ISTRUTTORIA TECNICA

Verifica di assoggettabilità a V.I.A.

Progetto di impianto fotovoltaico di potenza di picco pari a 83350 kWp ed in immissione in AC pari a 63240 kW ubicato in località "Casalpiano" nei Comuni di S. Martino in Pensilis e Rotello (CB).

Proponente: SR Project 5 Srl

Frane segnalate nell'ambito del Progetto IFFI su stralcio ortofotogrammetrico dell'area di realizzazione dei campi FV (<https://idrogeo.isprambiente.it>)

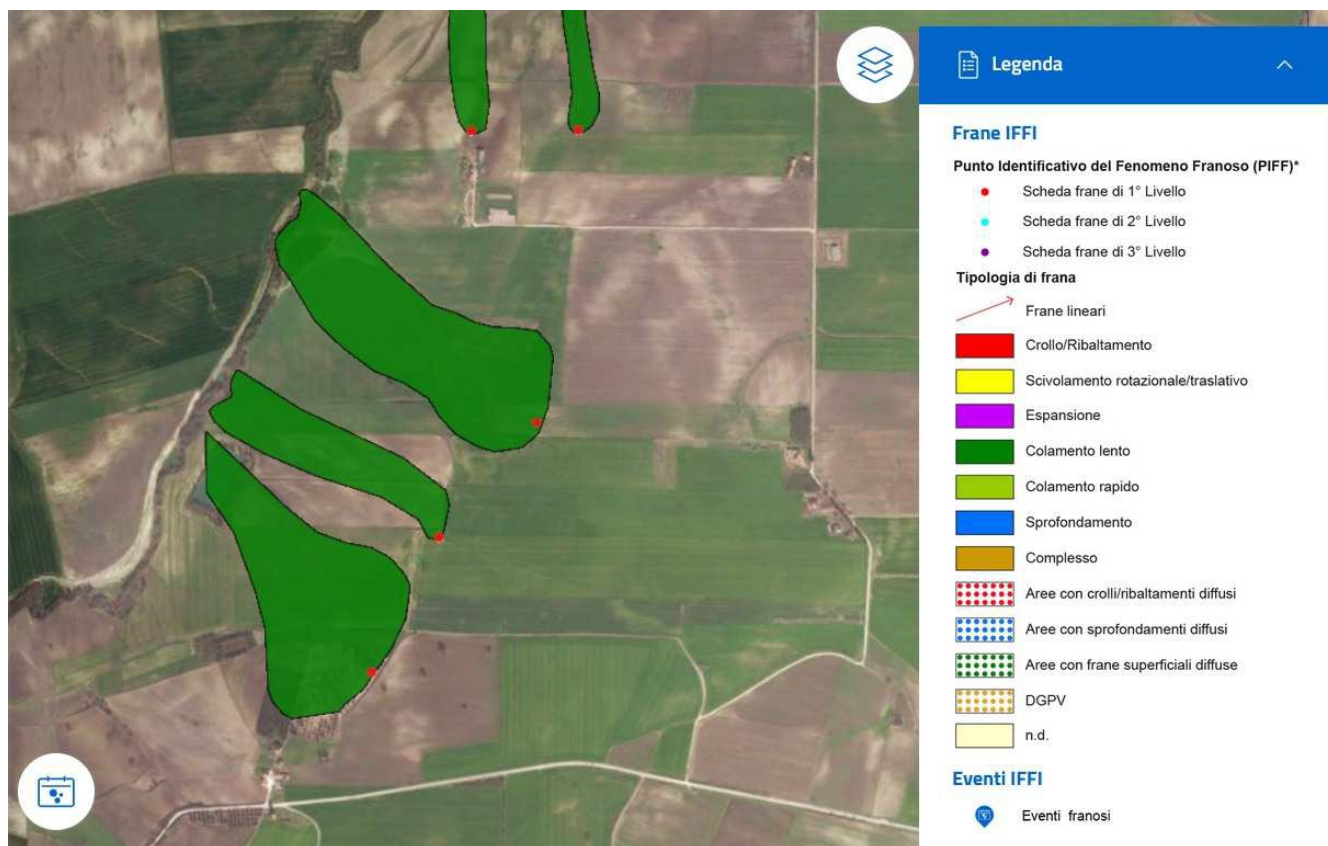
Riguardo alla pericolosità geomorfologica si evidenzia che l'intervento progettuale si colloca in una

porzione di territorio caratterizzata dalla presenza di litologie che mostrano una certa suscettibilità al dissesto. In particolare la pendenza del versante, le caratteristiche litotecniche dei terreni presenti rappresentano fattori predisponenti all'azione dei processi morfogenetici, mentre l'attività erosiva esercitata dai corsi d'acqua presenti e le infrastrutture antropiche possono favorire l'innescio di fenomeni franosi. A tal riguardo i campi FV 1 e 3 sono posti a ridosso di areali a pericolosità da frana moderata, così come perimetrati elevata e nell'ambito del Piano Stralcio per l'Assetto Idrogeologico del Bacino del Saccione. Si rappresenta che in tale settore sono segnalati dei fiume Saccione. Si rappresenta che in tale settore sono segnalati dei fenomeni franosi, tipo colamento, cartografati nell'ambito del Progetto IFFI e per i quali il proponente non ha effettuato valutazioni di compatibilità geomorfologica al fine di escludere impatti negativi sulle opere in progetto. Inoltre, in linea generale, la presenza di fossi di drenaggio di acque superficiali all'interno o a ridosso delle opere in progetto, qualora il reticolo fluviale fosse interessato da una fase erosiva, rappresenta un elemento di criticità in ordine alle condizioni di stabilità delle aree.

In corrispondenza dell'attraversamento del torrente Saccione il cavidotto interferisce con areali a pericolosità idraulica alta, moderata bassa, così come definiti nell'ambito del PAI di competenza dell'Autorità di Bacino distrettuale dell'Appennino Meridionale.

Per i potenziali impatti, in fase di cantiere, di esercizio e di dismissione dell'opera sul sottosuolo e su eventuali corpi idrici sotterranei presenti, risulterebbe opportuna una descrizione più esaustiva delle misure di mitigazione da adottare, con riferimento anche agli interventi finalizzati a garantire le condizioni

Per tali problematiche il proponente afferma che *l'area di progetto che investe la zona a pericolosità elevata, riguarda una piccola coltre superficiale che non interessa la quota del piano fondale dell'impianto, ma, può essere soggetta a deformazioni plastiche a causa dell'assenza di una adeguata regimazione delle acque meteoriche. (...) Per garantire la stabilità di questa piccola area sarà necessaria una progettazione idraulica per la realizzazione di un adeguato sistema di regimazione delle acque meteoriche e superficiali che dovranno essere incanalate a valle nei recapiti naturali. Tale situazione eviterà la formazione di movimenti franosi di plasticizzazione, per lo più superficiali, tipo creep (cfr.pag.11COMPATIBILITÀPAI -GEOLOGICA E IDROGEOLOGICA Relazione Geologica geotecnica idrogeologica e idraulica).*

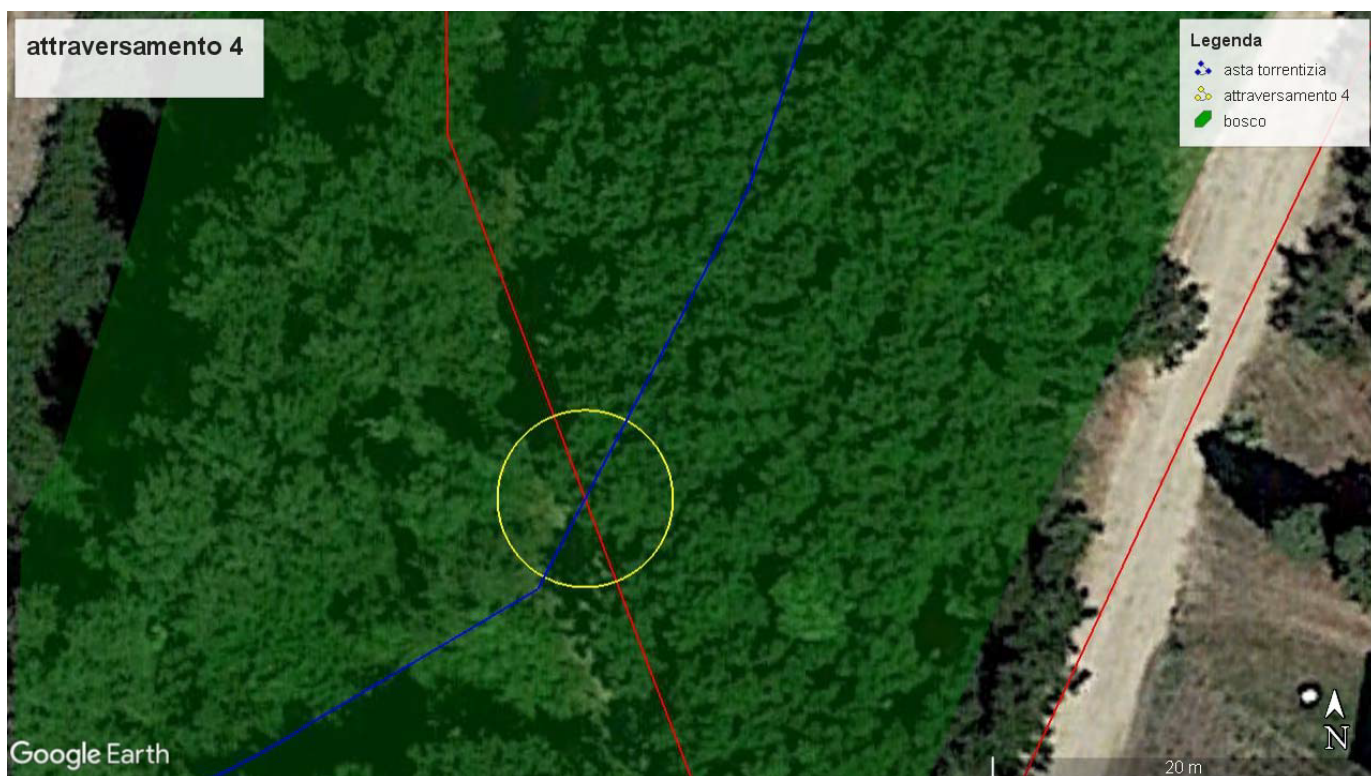
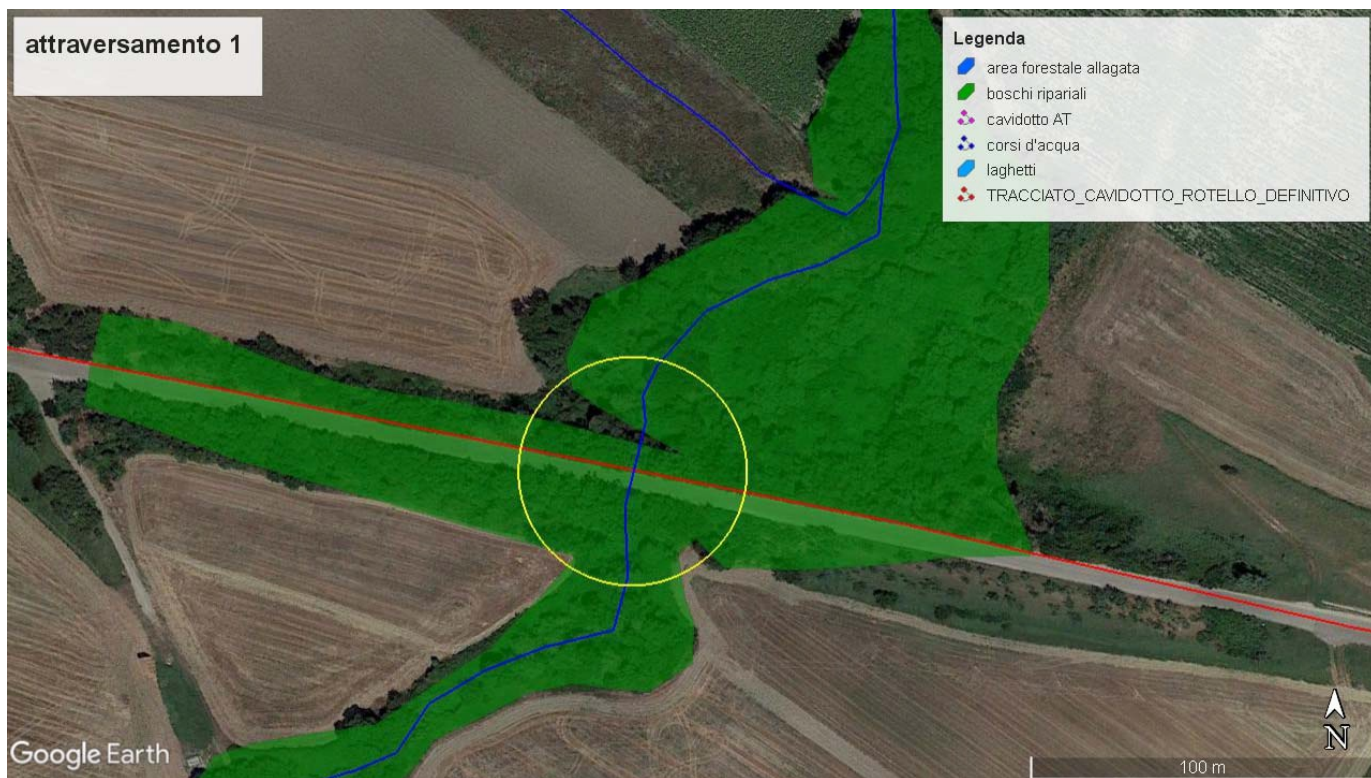
Non si può dire la stessa cosa per quanto riguarda il cavidotto interrato che collega l'impianto alla sottostazione di trasformazione in quanto lo stesso attraversa il Torrente Saccione ed i suoi affluenti in un più punti alcuni dei quali caratterizzati dalla presenza di habitat ripariali piuttosto consistenti e ben conservati, dunque di particolare valore ecologico (cfr. foto che seguono).

In particolare, due dei quattro attraversamenti (2 e 3) riguardano affluenti del T. Saccione in cui le formazioni ripariali presenti non hanno particolare valore il valore ecologico, mentre altri due (1 e 4) intercettano formazioni ripariali mature fino a livello di bosco.

Per queste interferenze la Ditta ha previsto una modalità di attraversamento dei corpi idrici tale che, grazie all'utilizzo di una sonda, il tracciato di linea si interri al di sotto del livello del letto prima dell'avvicinamento al corso d'acqua. In questo modo il tracciato di cavidotto non dovrebbe intaccare l'habitat ripariale quindi non determinare impatti sullo stesso.

Condizionatamente alla corretta applicazione della citata metodica di attraversamento dei corpi idrici, è possibile ritenere che la realizzazione del campo fotovoltaico non determinerà sulla flora/vegetazione dell'ara di intervento, effetti negativi e significativi, né in fase di cantiere né di esercizio.
